**ПАСПОРТ ДОСТУПНОСТИ № 11**  
**объекта социальной инфраструктуры (ОСИ)**  
***Дружина «Парус» корпус №4***

**АКТ ОБСЛЕДОВАНИЯ  
объекта социальной инфраструктуры  
К ПАСПОРТУ ДОСТУПНОСТИ ОСИ  
№ 11**

Дружина «Парус» корпус №4, г. Владивосток, ул. Артековская, д. 10

**Фото 1.2**

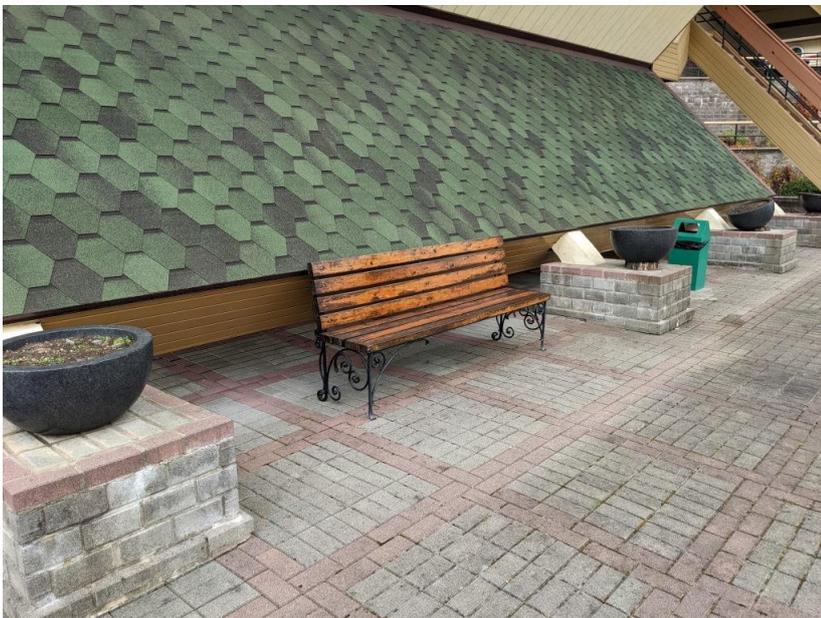
1.1	Вход (входы) на территорию	нет			-	-	-	-
1.2	Путь (пути) движения на территории	есть	1.1-1.5.	5.1.8	Перед лестницей, расположенной перед входной площадкой расположен бордюр высотой более 0,014 м (0,167 м), не дублирующийся бордюром пандусом или плавным понижением.	К	В связи с архитектурными особенностями здания решения по адаптации нецелесообразны. Рекомендуются перенести все зоны оказания услуг для инвалидов в другие жилые корпуса.	Организация альтернативной формы обслуживания

В связи с архитектурными особенностями здания решения по адаптации нецелесообразны. Рекомендуется перенести все зоны оказания услуг для инвалидов в другие жилые корпуса.

Фото 2.1

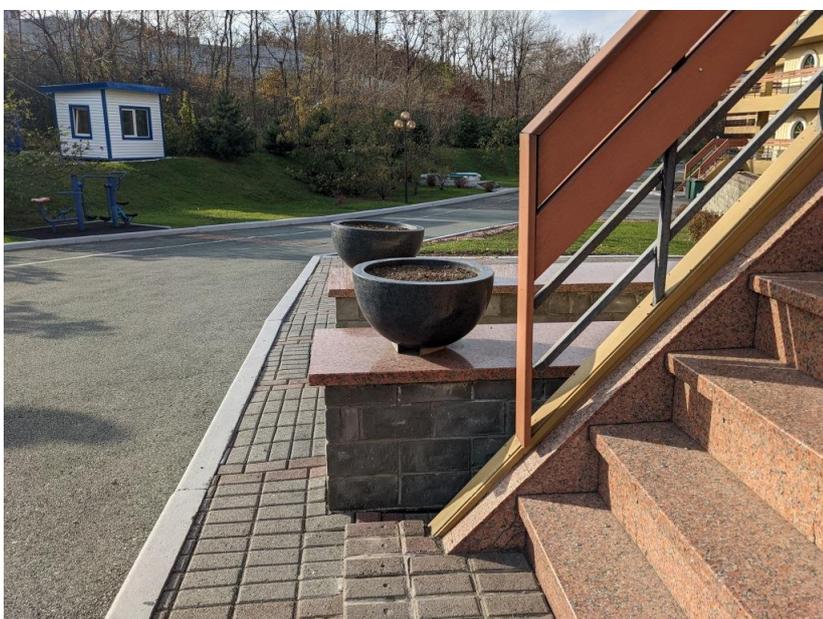
2.1	Лестница (наружная)	есть	2.1, 2.2	5.1.10, п.4.2.2 ГОСТ Р 52875-2018	Перед подъемом и спуском на лестницу, расположенную перед входной площадкой, отсутствуют предупреждающие тактильно-контрастные указатели.	С	В связи с архитектурными особенностями здания решения по адаптации нецелесообразны. Рекомендуется перенести все зоны оказания услуг для инвалидов в другие жилые корпуса.	Организация альтернативной формы обслуживания

5.1.13	Поручни лестницы, расположенной перед входной площадкой, расположены на высоте более 0,9 м (1,24 м), не имеют завершающих горизонтальных окончаний, выступающих за края марша на 0,3 м.	С,О

6.2.8	Краевые ступени лестницы, расположенной перед входной площадкой, не обозначены контрастно.	С		
				5.1.12	Высота ступеней лестницы, расположенной перед входной площадкой, более 0,15 м (до 0,275 м).	С,О

В связи с архитектурными особенностями здания решения по адаптации нецелесообразны. Рекомендуется перенести все зоны оказания услуг для инвалидов в другие жилые корпуса.

**Фото 2.4**

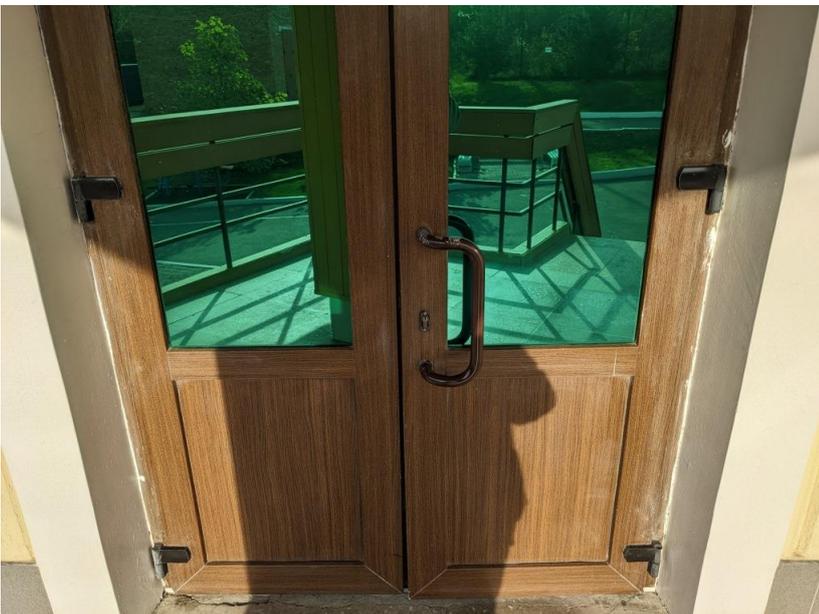
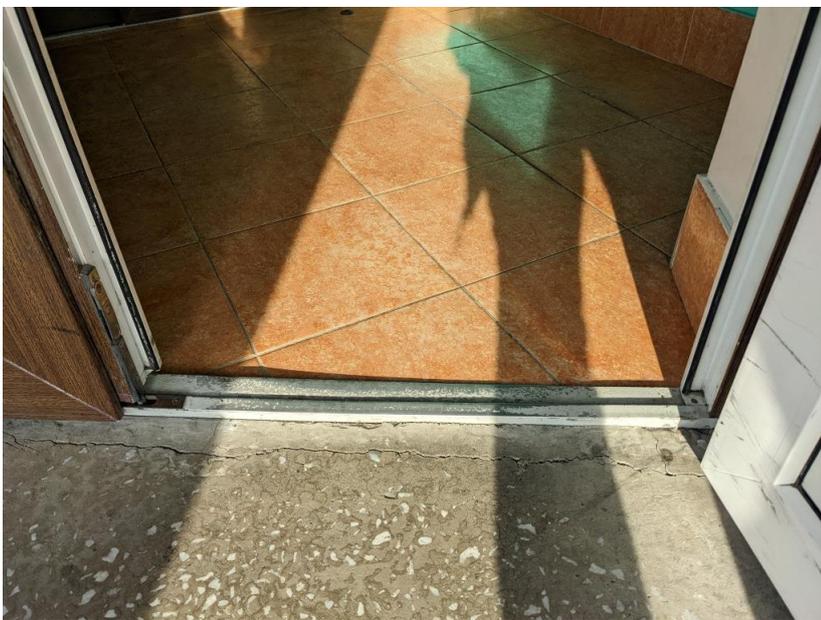
перенести все зоны оказания услуг для инвалидов в другие жилые корпуса.	ивания
2.3	Входная площадка (перед дверью)	есть	2.3, 2.4	6.1.1	Перед входом в здание отсутствует наружное вызывное устройство или средство связи с персоналом учреждения.	К,О, С	В связи с архитектурными особенностями здания решения по адаптации нецелесообразны. Рекомендуется перенести все зоны оказания услуг для инвалидов в другие жилые корпуса.	Органи зация альтерн ативно й формы обслуж ивания

**Фото 2.6**

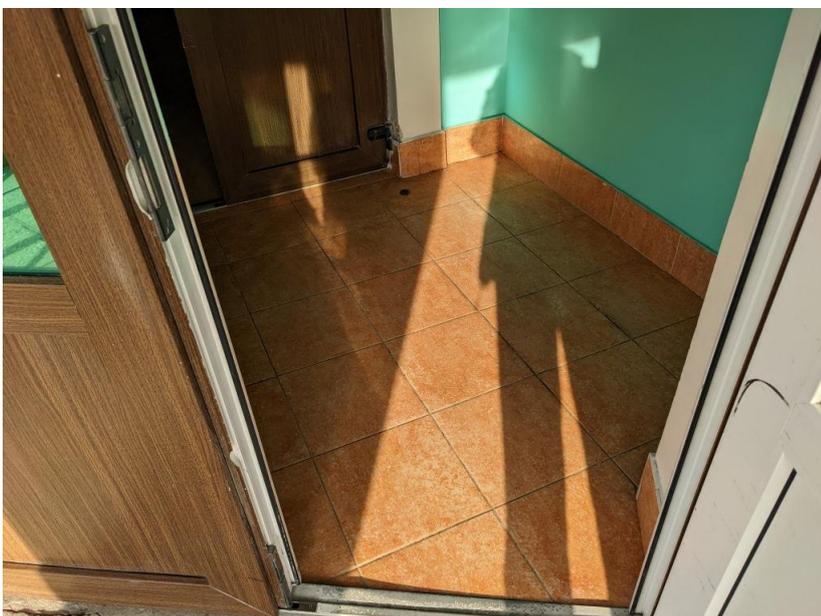
2.4	Дверь (входная)	есть	2.5, 2.6	5.1.10, п.4.2.2 ГОСТ Р 52875- 2018	Перед входной дверью отсутствуют предупреждающие тактильно-контрастные напольные указатели.	С	В связи с архитектурными особенностями здания решения по адаптации нецелесообразны. Рекомендуется перенести все зоны оказания услуг для инвалидов в другие жилые корпуса.	Органи зация альтерн ативно й формы обслуж ивания

6.1.5	Ширина проема створки входной двери менее 0,9 м в свету (0,645 м).	К		
				6.2.4	Высота порога входной двери более 0,014 м (0,017 м).	К		
				6.1.5	Входная дверь не обеспечивает задержку автоматического закрывания продолжительностью не менее 5 с.	К,О, С

6.4.1	Ручка входной двери не контрастна относительно дверного полотна.	С		
2.5	Тамбур	есть	2.7, 2.8	5.1.10, п.4.2.2 ГОСТ Р 52875- 2018	Перед дверью в тамбуре отсутствуют предупреждающие тактильно-контрастные напольные указатели.	С	В связи с архитектурными особенностями здания решения по адаптации нецелесообразны. Рекомендуется перенести все зоны оказания услуг для инвалидов в другие жилые корпуса.	Органи зация альтерн ативно й формы обслуж ивания

**Фото 2.7**

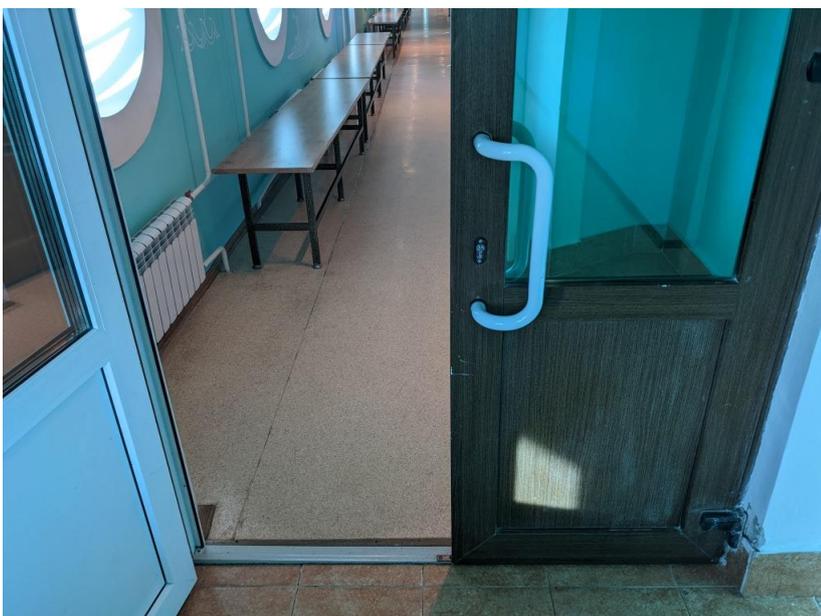
6.1.6	На прозрачных полотнах двери в тамбуре отсутствует контрастная маркировка.	С		
				6.2.4	Высота порога двери в тамбуре более 0,014 м (0,018 м).	К		
	ОБЩИЕ требования к зоне	Как минимум один вход, приспособленный для МГН, с поверхности земли и из каждого доступного подземного или надземного перехода к зданию; выключатели и розетки - на высоте 0,8 м от уровня пола

Фото 3.1

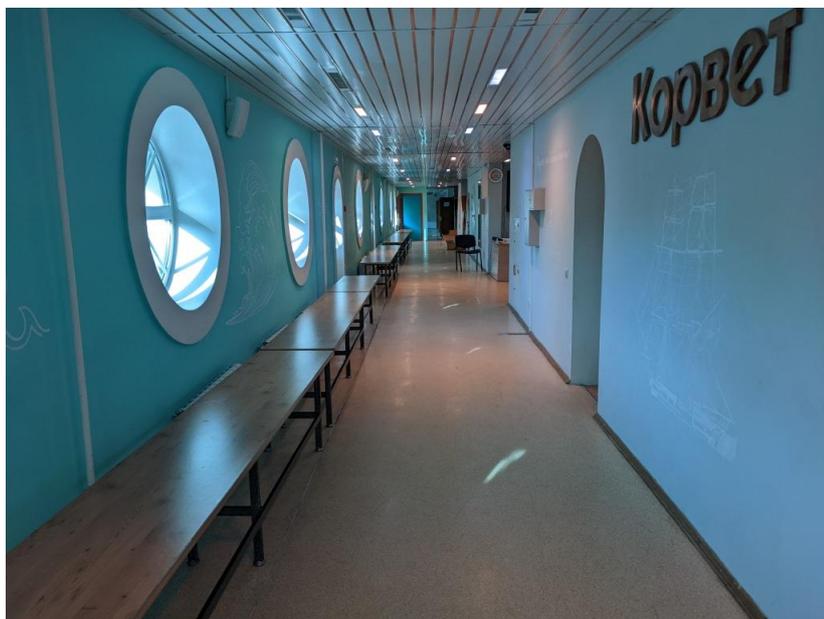
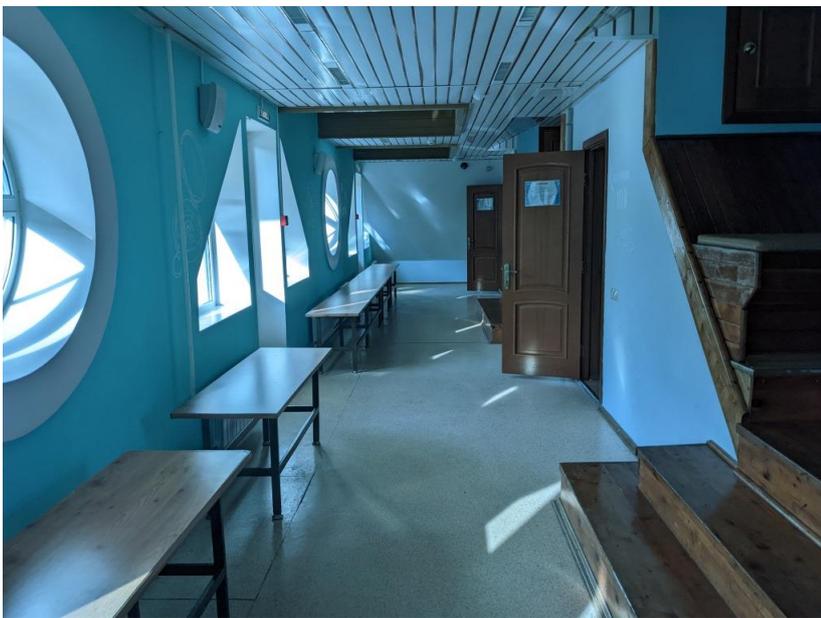
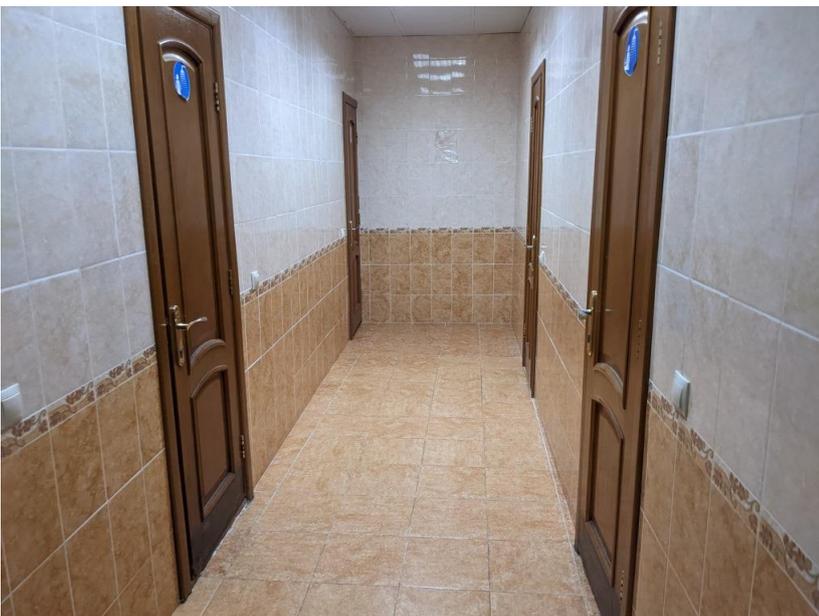
3.1	Коридор (вестибюль, зона ожидания, галерея, балкон)	есть	3.1-3.4, 3.7, 3.8, 3.13-3.16	5.1.10	На путях движения в коридорах перед каютами расположены выступающие части лестниц, не обозначенные тактильно.	С	В связи с архитектурными особенностями здания решения по адаптации нецелесообразны. Рекомендуется перенести все зоны оказания услуг для инвалидов в другие жилые корпуса.	Организация альтернативной формы обслуживания

6.2.4	Ширина проема коридора, ведущего к санузелам на 2-м этаже, в свету менее 0,9 м (0,875 м).	К		
3.2	Лестница (внутри здания)	есть	3.6, 3.10, 3.11	6.2.3, п.4.3.2 ГОСТ Р 52875-2018	Перед подъемами и спусками на внутренние лестницы отсутствуют предупреждающие тактильно-контрастные указатели.	С	В связи с архитектурными особенностями здания решения по адаптации нецелесообразны. Рекомендуется перенести все зоны оказания услуг для инвалидов в другие жилые корпуса.	Организация альтернативной формы обслуживания

В связи с архитектурными особенностями здания решения по адаптации нецелесообразны. Рекомендуется перенести все зоны оказания услуг для инвалидов в другие жилые корпуса.

**Фото 3.9**

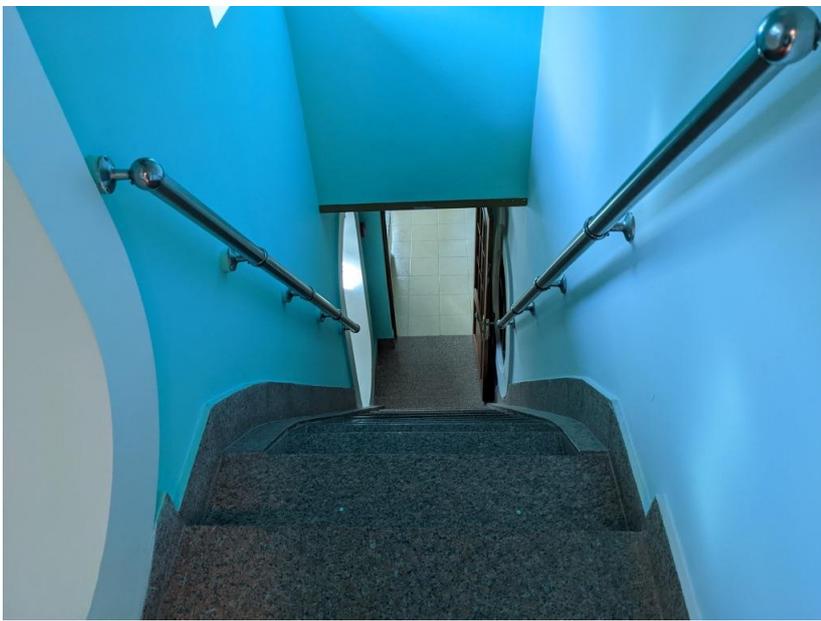
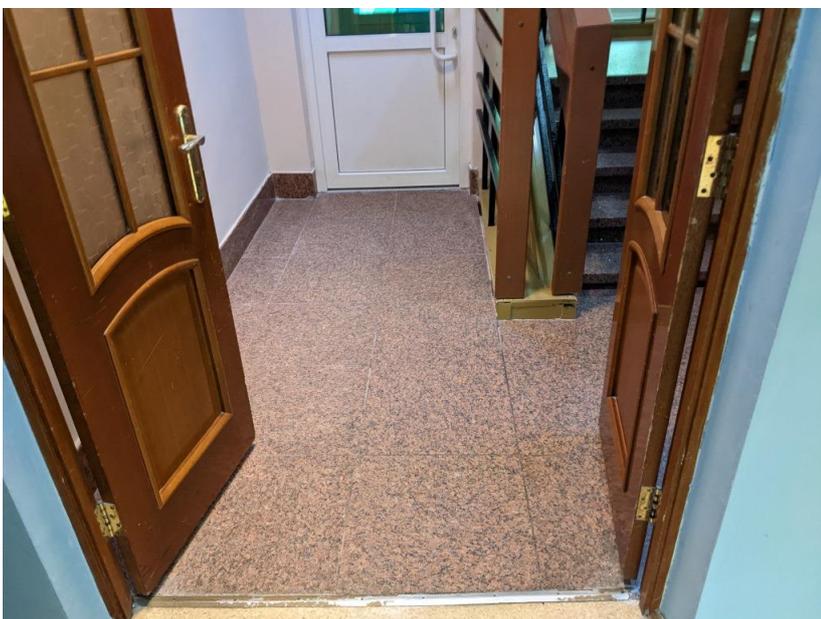
3.5	Дверь	есть	3.5, 3.9, 3.12	6.2.3, п.4.3.2 ГОСТ Р 52875-2018 6.2.4	На участках пола перед дверьми, расположенными фронтально на путях движения внутри здания, отсутствуют предупреждающие тактильно-контрастные указатели. Ширина проемов дверей, расположенных перед лестницами, ведущими к коридорам нижних этажей, в свету менее 0,9 м (0,76 м).	С К	В связи с архитектурными особенностями здания решения по адаптации нецелесообразны. Рекомендуются перенести все зоны оказания услуг для инвалидов в другие жилые корпуса.	Организация альтернативной формы обслуживания

**Фото 3.10**

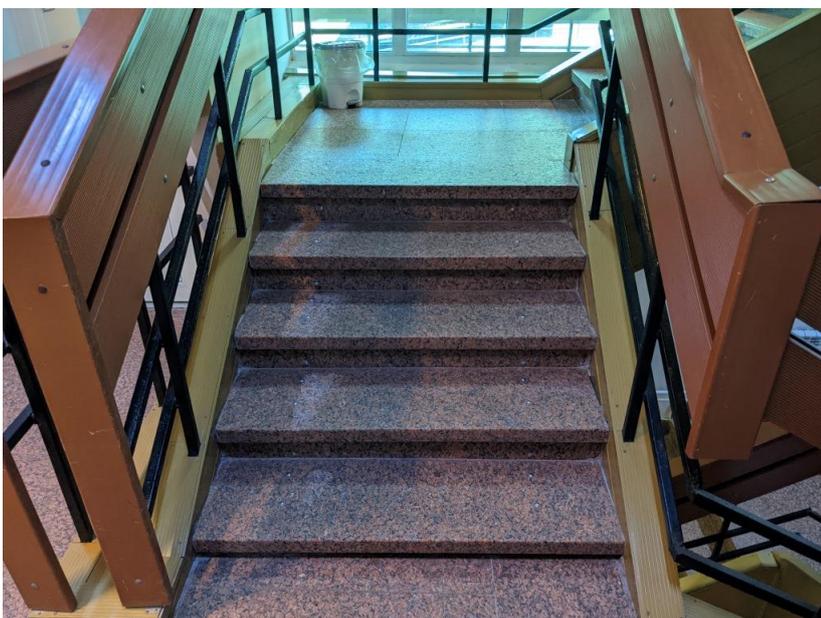
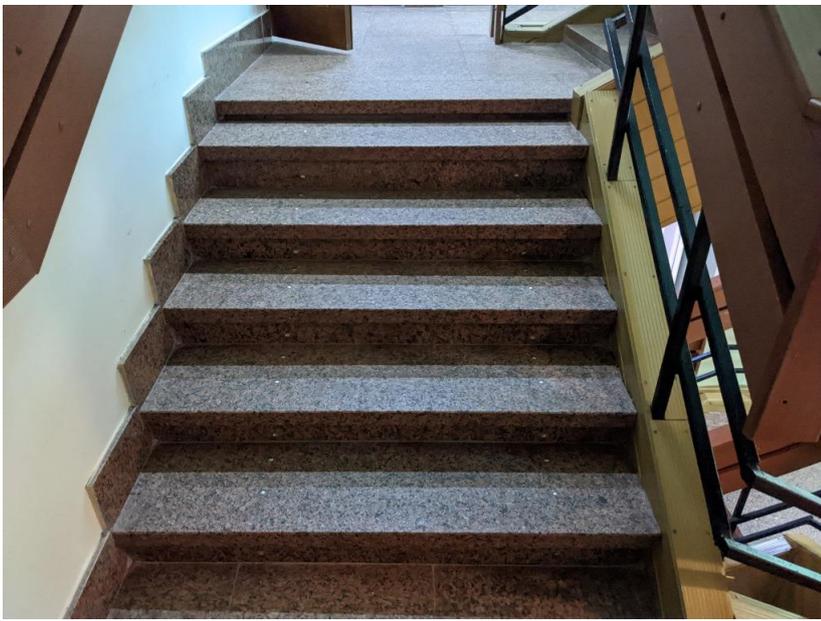
6.2.8	Отсутствует маркировка краевых ступеней внутренних лестниц.	С		
				6.2.12	На боковой поверхности поручней внутренних лестниц отсутствуют рельефные обозначения этажей.	С

6.2.13	Внутренние лестницы не дублируются лифтами или подъемниками.	К		
				6.2.8	Высота ступеней некоторых внутренних лестниц более 0,17 м (до 0,245 м).	С,О

6.2.11	Поручни межэтажной лестницы расположены на высоте более 0,9 м (1,16 м).	С,О		
3.3	Пандус (внутри здания)	нет						
3.4	Лифт пассажирский (или подъемник)	нет		-	-	-	-	-

**Фото 3.19**

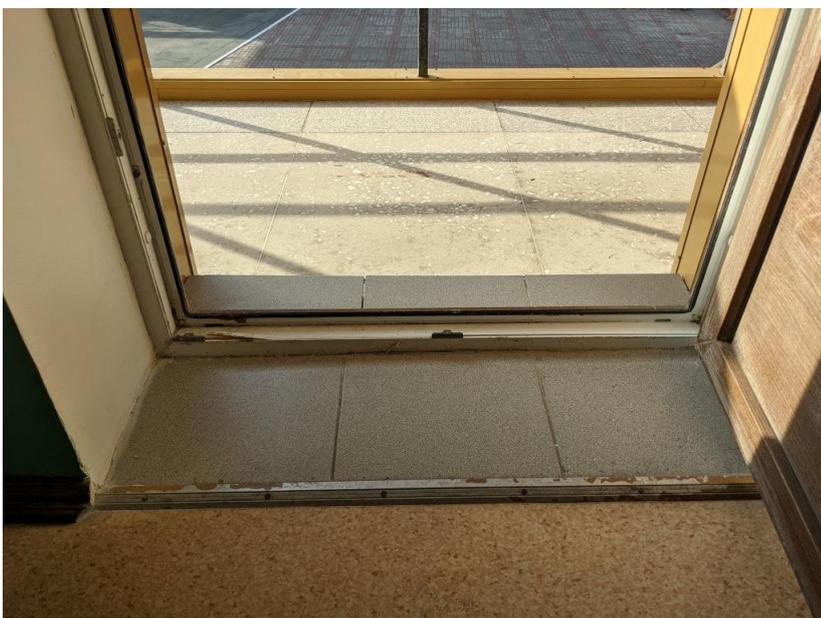
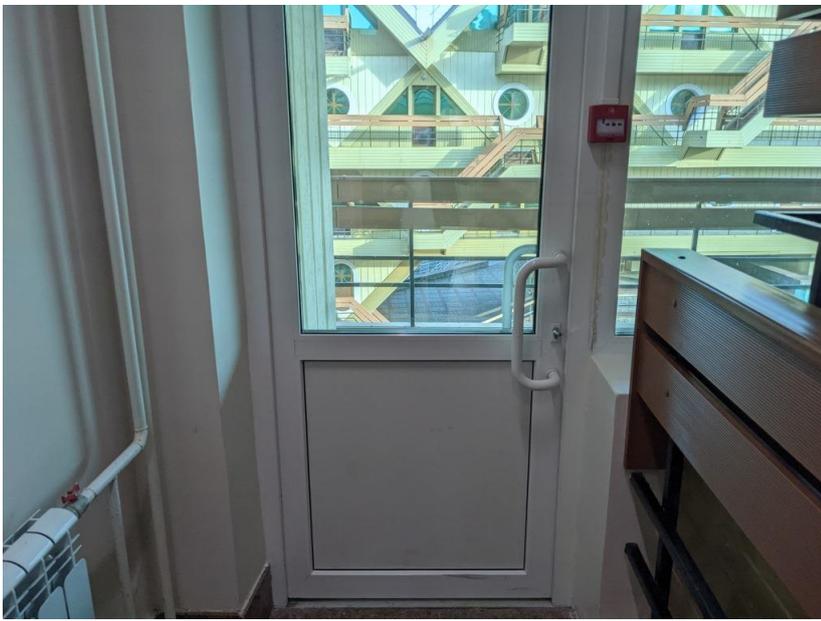
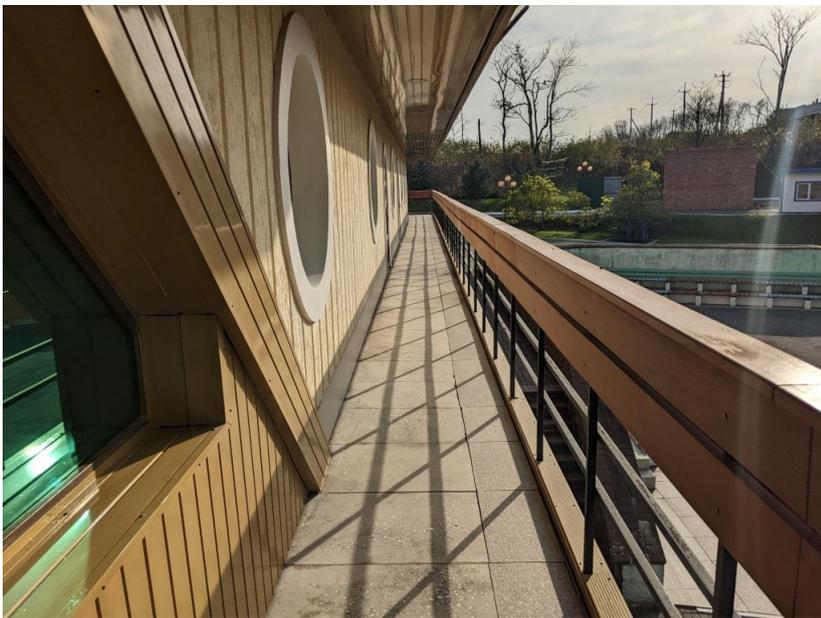
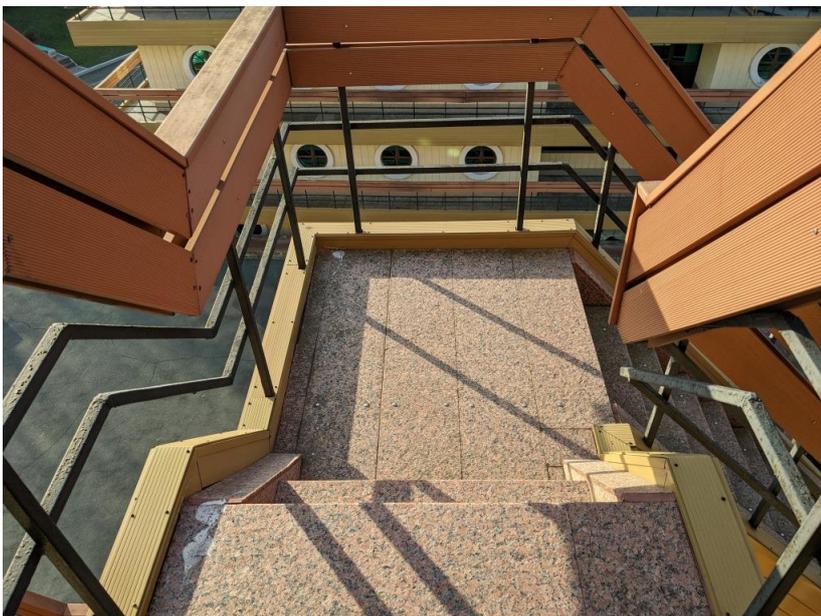
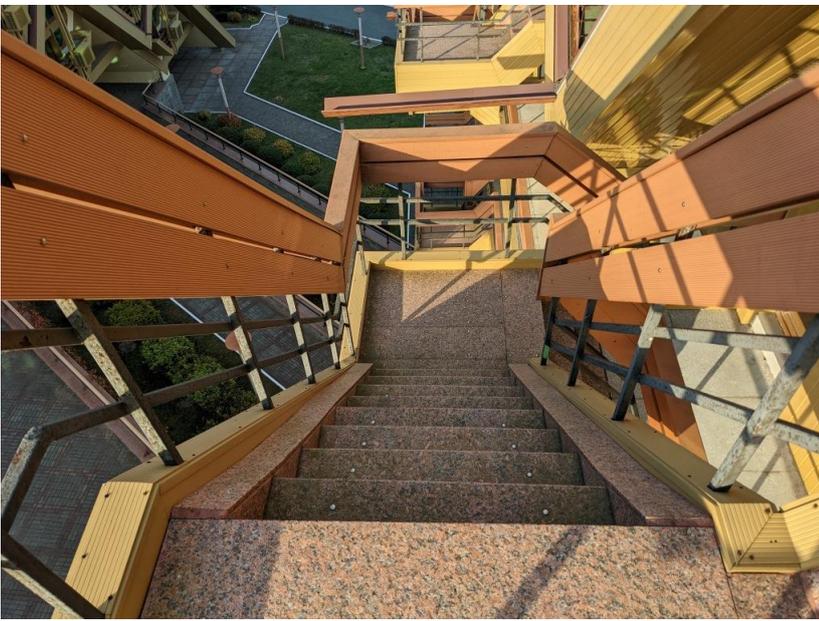
3.6	Пути эвакуации (в т.ч. зоны безопасности)	есть	3.17-3.23	6.2.29 6.2.4 6.2.4	Лестницы на путях эвакуации не обозначены контрастно. Лестницы на эвакуационных выходах не дублируются пандусами. Ширина проемов некоторых эвакуационных дверей в свету менее 0,9 м (0,80 м). Перед эвакуационными выходами расположены пороги и ступени высотой более 0,014 м (0,05 и 0,043 м).	С К,О К	В связи с архитектурными особенностями здания решения по адаптации нецелесообразны. Рекомендуются перенести все зоны оказания услуг для инвалидов в другие жилые корпуса.	Организация альтернативной формы обслуживания
	ОБЩИЕ требования к зоне	Выделен наиболее рациональный (короткий и удобный) путь к зоне целевого назначения, выключатели и розетки - на высоте 0,8 м от уровня пола, наличие зоны отдыха на каждом доступном МГН этаже (в том числе и для инвалидов на креслах-колясках) на 2 - 3 места, наличие визуальной и тактильной предупредительной информации о препятствии перед дверными проемами и входами на лестницы, наличие информации о схеме движения инвалидов по зданию, наличие
